Wijziging Interim omgevingsverordening ivm plan Schaapsdijk, Loosbroek, Bernheze

Provincie Noord-Brabant

Bestemmingsplan Schaapsdijk, Loosbroek

Structuurvisie Bernheze

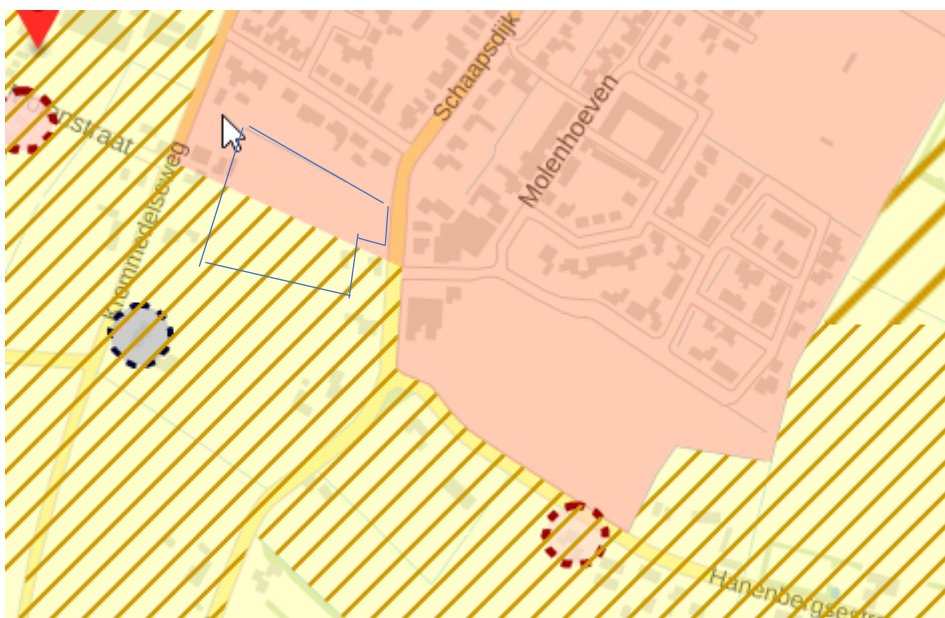
5. De voorgestelde ontwikkeling is in strijd met de Structuurvisie en gemeentelijke stedenbouwkundige visie. De afronding van de dorpsrand vond plaats middels de bouw van de RvR woningen. De bouw van 30 extra woningen betreft een nieuwe stedelijke ontwikkeling. Het voorgestelde plan staat, aldus reclamanten, stedenbouwkundig haaks op het onherroepelijke bestemmingsplan “Schaapsdijk – Krommedelseweg”. Met het volbouwen van het achterliggende gebied wordt afbreuk gedaan aan de stedenbouwkundige visie in dit plan. (RvR kavels een voortzetting van het bebouwingslint.)

In de Structuurvisie Bernheze is voor de planlocatie de aanduiding 'Afronding dorpsrand' opgenomen. Op strategische plekken wordt gekozen voor het afronden/verdichten van de dorpsrand. Het plangebied merken wij aan als een gebied dat geschikt is voor de afronding van de dorpsrand. Het plangebied is kleinschalig, met passende woningtypen.

5. Voor wat betreft de beantwoording van dit punt verwijzen wij naar het gestelde in de beantwoording van zienswijze 1. Anders dan reclamanten stellen past voorliggend plan in de uitgangspunten van de Structuurvisie Bernheze en is meermalen in bestemmingsplan Schaapsdijk – Krommedelseweg voorgesorteerd op woningbouw op de tussenliggende gronden. In onderstaand figuur is de “afronding” aangegeven. Deze “afronding” ligt in deze figuur in zijn geheel over het plangebied. Bovendien mag verwacht worden dat bij een afronding gezocht wordt naar een logische begrenzing, hetgeen in voorliggend plan is gebeurd.

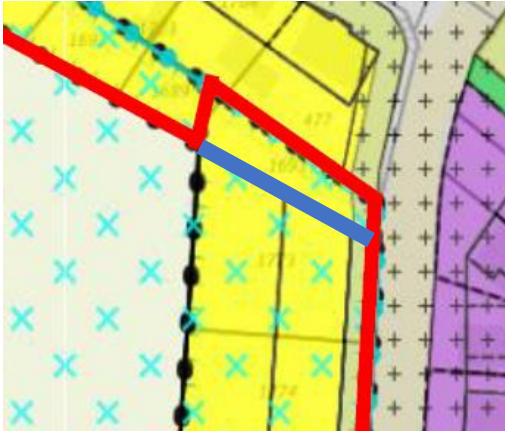
1. Reclamanten hebben grote zorgen over de waterhuishouding. Zij wijzen op eerder gemaakte afspraken ten tijde van de ontwikkeling van de RvR-kavels.
2. Reclamanten verzoeken om duidelijkheid waarom onderhoud van de geprojecteerde drainagebuis, uitkomend onder de inrit van Schaapsdijk 1d wel onderhouden kan worden en een sloot niet. Reclamanten wijzen op de in het bestemmingsplan voor de 9 RvR woningen afgesproken sloot met onderhoudszone.

3. Reclamanten wijzen op een toezegging van aug. 2019, t.w. de uitwerking van het plangebied inclusief sloot. Zij verzoeken alsnog om dit plan.
4. Reclamanten zijn het niet eens met de opgenomen wijzigingsbevoegdheid. Twee woningen leiden tot meer inbreuk op de privacy. Reclamanten wensen inzicht in het waarom deze splitsing noodzakelijk is en hoe de positionering van de huizen en de ontsluiting plaatsvindt.

5. Reclamanten wijzen op een planologisch nadeligere positie waarin zij komen te verkeren en wijzen op een aantasting van de waarde van hun eigendom.
6. Reclamanten wijzen erop dat het plangebied niet is aangewezen als stedelijk zoekgebied. Waarom toch deze keuze, gelet op de elders gelegen mogelijkheid in stedelijk zoekgebied?

7. De gronden gelegen in het vast te stellen bestemmingsplan zijn geen eigendom van de gemeente Bernheze. Is dit mogelijk?
8. Reclamanten wijzen op een onjuistheid in figuur 1.2 van het ontwerpbestemmingsplan. In figuur 1.2 van de toelichting is een deel van het perceel van reclamanten meegenomen als zijnde plangebied.

1. Ten behoeve van bestemmingsplan Schaapsdijk – Krommedelseweg is een waterparagraaf opgesteld. Deze ziet toe op voldoende ontwatering van de RvR-kavels, die in dat plan mogelijk worden gemaakt. Watercompensatie kan plaatsvinden op velerlei manieren, op het perceel zelf of deels naar een andere voorziening. Een sloot is één van de mogelijke voorzieningen. Deze dient dan wel binnen het plangebied te worden aangelegd. In het bestemmingsplan Schaapsdijk - Krommedelseweg is een sloot niet op de verbeelding en niet in de planregels juridisch geborgd.

2. De voorgestelde drainageriool kan tenminste op een gelijke wijze en zo mogelijk op een betere wijze voorzien in de opvang en afvoer van hemelwater. Bovendien is de verwachting dat een watergang, gelegen tussen een veelheid aan achterkanten van percelen, niet duurzaam in stand kan worden gehouden. De aanleg van de drainagebuis is juridisch geborgd, door middel van een zakelijk recht op het perceel Schaapsdijk 1D en wordt geborgd bij verkoop van alle andere relevante percelen. Periodiek onderhoud aan de buis vindt plaats via de lozingsput in de Schaapsdijk.
Op basis hiervan kan meer gewicht worden toegekend aan het belang van een duurzame instandhouding van de ontwateringsfunctie middels een drainageriool, dan aan de evt. berichtgeving aan omwonenden resp. een niet juridisch in het bestemmingsplan vastgelegde sloot.
Anders dan reclamanten stellen is de aanleg van een sloot met onderhoudszone niet toegezegd, noch in het bestemmingsplan vastgelegd.

Bij de verdere besteksuitwerking wordt rekening gehouden met klimaatveranderingen. Door de openbare ruimte goed te ontwerpen wordt, ook bij nog extremere buien, wateroverlast voorkomen. De berging van 60 mm (in 1 uur) is conform de huidige ontwerprichtlijnen klimaatbestendig. In het plan is een ruime berging opgenomen in het centraal gelegen groen.

3. Anders dan reclamanten stellen is in geen overleg met omwonenden toegezegd een plan te ontwikkelen, waarin de sloot is opgenomen. In alle overleggen waarin de waterhuishouding ter sprake kwam, is aangegeven dat een sloot gelegen tussen achterkanten van percelen niet gewenst is. In geen van de door de gemeente opgestelde varianten is een dergelijke sloot te zien.

4. Op verzoek van RvR ontwikkelingsmaatschappij is in het ontwerpbestemmingsplan ter plaatse van twee kavels aan de Schaapsdijk een zgn. wijzigingsbevoegdheid opgenomen. Burgemeester en wethouders zijn dan bevoegd om het plan ter plaatse van de aanduiding 'wetgevingszone – wijzigingsgebied' te wijzigen ten behoeve van het bouwen van twee-aaneengebouwde woningen. De bouw van maximaal vier halfvrijstaande woningen leidt weliswaar mogelijk tot een toename van het bouwvolume, doch, zeker nu deze op ruime percelen worden gebouwd, is dit stedenbouwkundig aanvaardbaar en passend in het straatbeeld. In bestemmingsplan Schaapsdijk – Krommedelseweg zijn bouwregels opgenomen voor onderhavige locatie. De afstand van het hoofdgebouw tot de zijdelingse perceelsgrenzen bedraagt aan beide zijden tenminste drie meter. Bijbehorende bouwwerken mogen binnen en buiten het bouwvlak worden gebouwd. Een vrijstaand of aangebouwd bijgebouw mag op de zijdelingse perceelsgrens, ook aan de zijde van reclamant's perceel, worden gebouwd. In voorliggend bestemmingsplan Schaapsdijk, Loosbroek is een gelijke regeling opgenomen. Reclamanten komen dan ook niet in een nadeligere planologische positie als gevolg van de opgenomen wijzigingsbevoegdheid. Niet valt in te zien op welke wijze het toevoegen van 2 woningen leidt tot een grotere inbreuk op de privacy dan bij de toevoeging van 1 woning, nu er zowel in de situatie van toevoegen van één vrijstaande woning als in de situatie van toevoegen van twee onder een kap woningen, aan de relevante perceelsgrens slechts één huishouden wordt toegevoegd. Voor zover al sprake is van aantasting van de privacy, dan kan die niet als onevenredig worden beoordeeld. De situering van de woningen kan worden afgeleid uit de ligging van het bouwvlak op de verbeelding. Ontsluiting en de orientatie van de woningen vindt plaats op de Schaapsdijk.

5. Inmiddels heeft RvR ontwikkelingsmij het perceel grenzend aan het perceel van reclamanten verkocht. In overleg met de verkopende partij wordt voor beide kavels de wijzigingsbevoegdheid geschrapt. Reclamanten wijzen op een aantasting van de waarde van hun eigendom. Wanneer reclamanten menen schade te ondervinden als gevolg van de vaststelling van dit bestemmingsplan, dan kan een aanvraag om tegemoetkoming in planschade worden ingediend. Een dergelijke aanvraag staat los van deze bestemmingsplanprocedure. Deze aanvraag wordt volgens de regels, vastgelegd in de Procedureverordening voor advisering in tegemoetkoming planschade, in behandeling genomen.

8. In figuur 1.2 is inderdaad per abuis een deel van het perceel van reclamanten aangeduid als plangebied (rode lijn).

- Figuur 1.2 van de toelichting wordt aangepast.
- De wijzigingsbevoegdheid wordt geschrapt. De betreffende percelen vallen niet langer binnen onderhavig plangebied. Met dien verstande dat de onbebouwde strook ter plaatse van de drainagebuis wel in plangebied Schaapsdijk, Loosbroek valt.
